## 規格變更通知

### HS1T 型/HS6E 型電磁式安全開關用的配件(HS9Z-T3)

茲因 HS1T 型/HS6E 型電磁式安全開關用的配件(HS9Z-T3)的規格有所變更，特此通知。

名稱	型號
手動鎖定解除鑰匙	HS9Z-T3

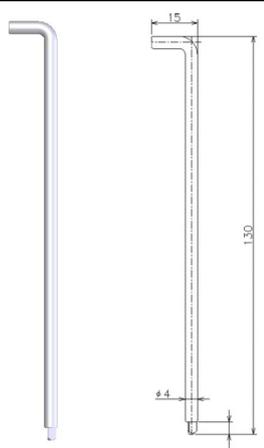
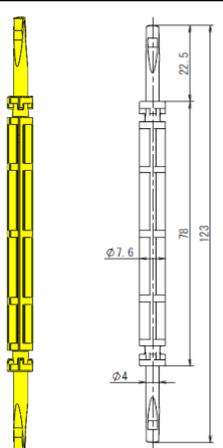
為了讓 HS9Z-T3 型手動解鎖鑰匙也能用於 HS5L 型電磁式安全開關，因此將部分規格修改如下。 型號不變。

項目	變更前	變更後
外觀 外型尺寸		
材質	金屬製	樹脂製
對應的安全開關	HS1T 型/HS6E 型/HS5E 型 (HS5E 型全機種均已停產)	HS1T 型/HS6E 型/ <b>HS5L 型</b> (HS5E 型全機種均已停產)

為了防止安全開關（手動解鎖處）損壞，透過將手動解鎖鑰匙的材質改成樹脂，以確保若手動解鎖處承受過大的扭矩（0.45N·m 以上）時，僅手動解鎖鑰匙先損壞。

此外，手動解鎖鑰匙的兩頭均可當成解鎖鑰匙使用。
